**SOLICITATION AMENDMENT**  
**MODIFICATION DE L'INVITATION**

<b>Title - Sujet</b> Services for Floating refit	
<b>Solicitation No. - N° de l'invitation</b> F2599-135004/A	<b>Amendment No. - N° modif.</b> 005
<b>Client Reference No. - N° de référence du client</b> F2599-135004	<b>Date</b> 2013-06-12
<b>GETS Reference No. - N° de référence de SEAG</b> PW-\$\$MD-028-23736	
<b>File No. - N° de dossier</b> 028md.F2599-135004	<b>CCC No./N° CCC - FMS No./N° VME</b>
<b>Solicitation Closes - L'invitation prend fin</b> <b>at - à 02:00 PM</b> <b>on - le 2013-06-20</b>	
<b>F.O.B. - F.A.B.</b> <b>Plant-Usine:</b> <input type="checkbox"/> <b>Destination:</b> <input type="checkbox"/> <b>Other-Autre:</b> <input type="checkbox"/>	
<b>Address Enquiries to: - Adresser toutes questions à:</b> Byron, Dan	<b>Buyer Id - Id de l'acheteur</b> 028md
<b>Telephone No. - N° de téléphone</b> (819) 956-0691 ( )	<b>FAX No. - N° de FAX</b> (819) 956-0897
<b>Destination - of Goods, Services, and Construction:</b> <b>Destination - des biens, services et construction:</b>

**La modification n° 5 de la demande de soumissions vise à :**

DWG# G05-ESSMCC

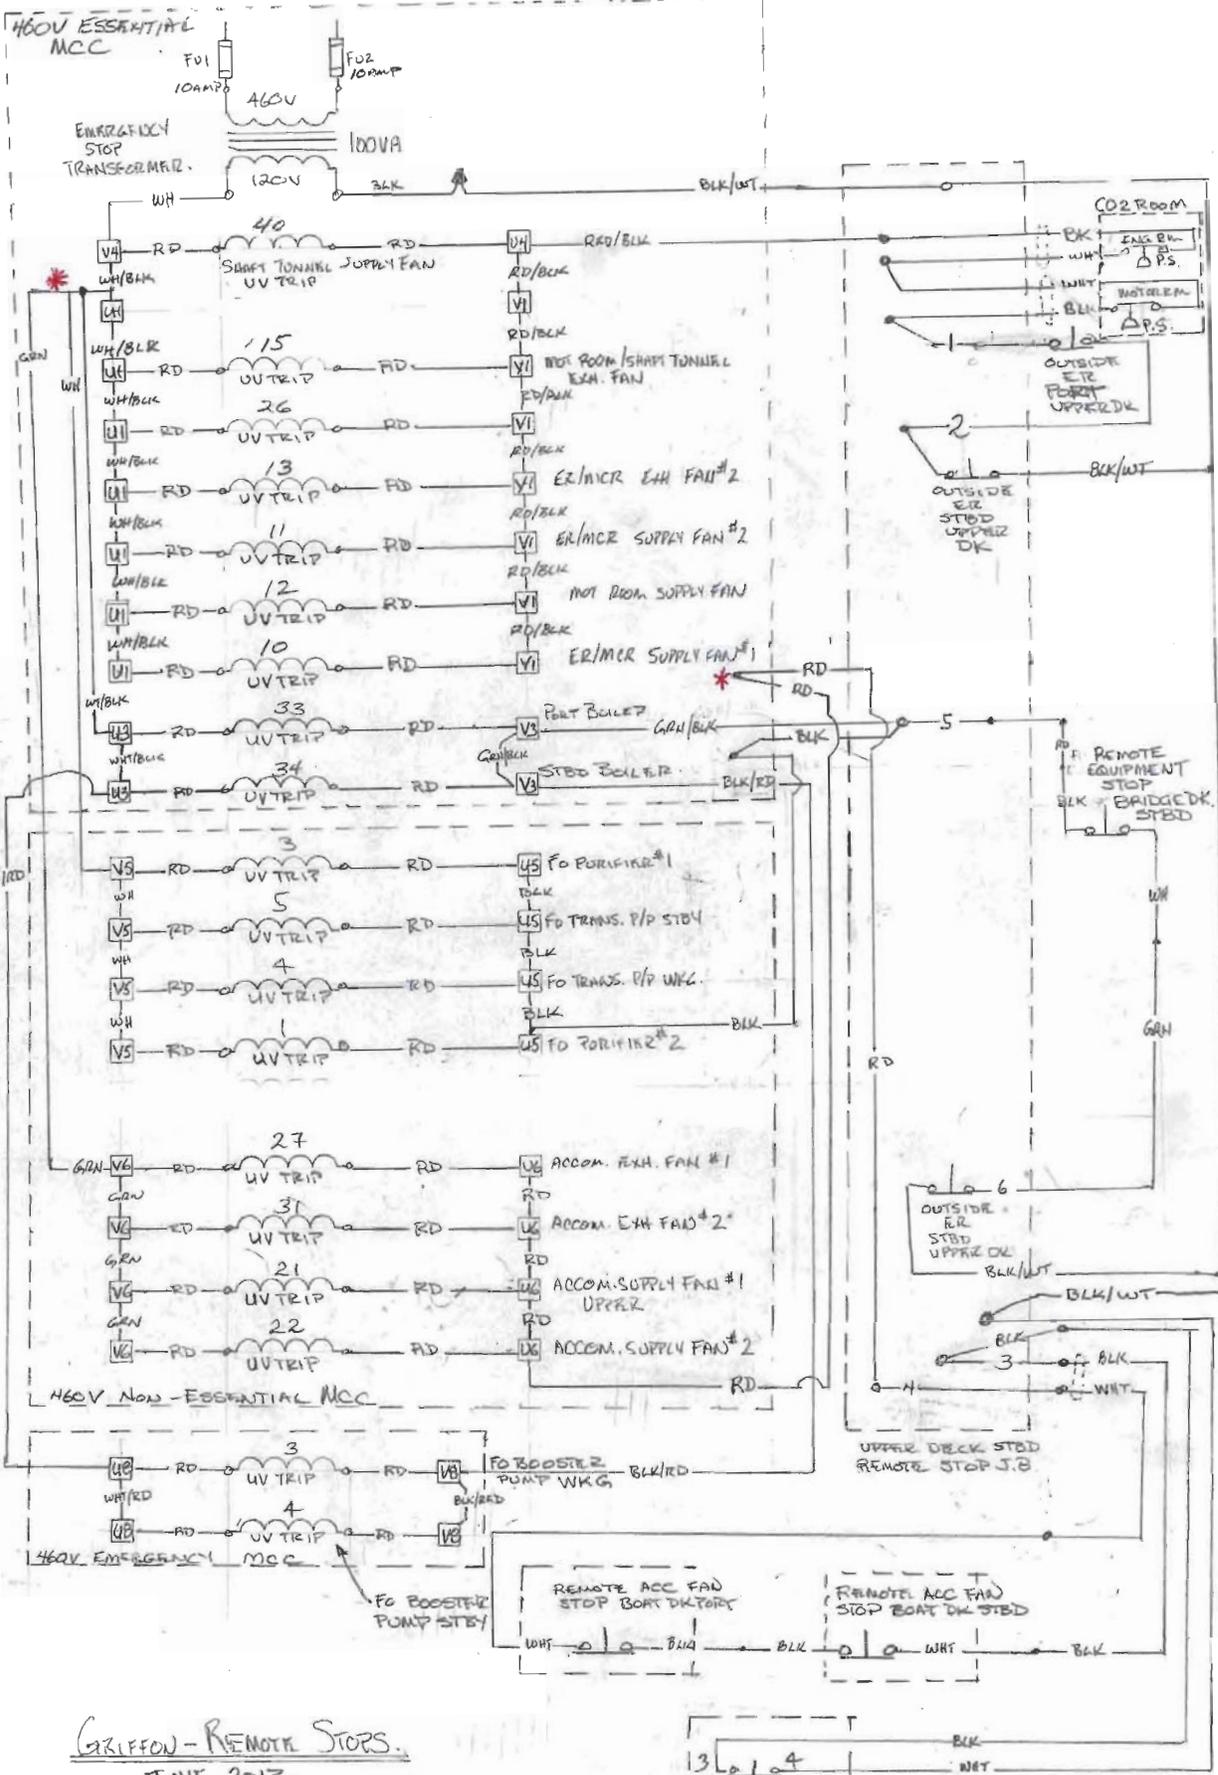
13.6.4.3.11 L'entrepreneur doit fournir et installer un nouveau disjoncteur pour alimenter le nouveau groupe de traitement de l'air. Ce disjoncteur doit avoir un régime nominal similaire à celui du disjoncteur installé dans le panneau 54-P-2, mais être équipé d'un déclencheur en cas de sous-tension. Le déclencheur en cas de sous-tension doit être réglé à 120 V. c.a., et ce serpentin doit être relié au circuit actuel de déclenchement de l'aération des locaux occupés situé dans la salle de commande des machines .

13.7.5 L'entrepreneur doit coordonner l'inspection de la SMTC et travailler avec le responsable technique pour montrer que la nouvelle installation peut être arrêtée à distance.

**12) Inclure les dessins G05-ESSMCC.PDF et Griffon Remote Stop Schematic.pdf dans l'ensemble de dessins**

dessins G05-ESSMCC.PDF et Griffon Remote Stop Schematic.pdf dans l'ensemble de dessins
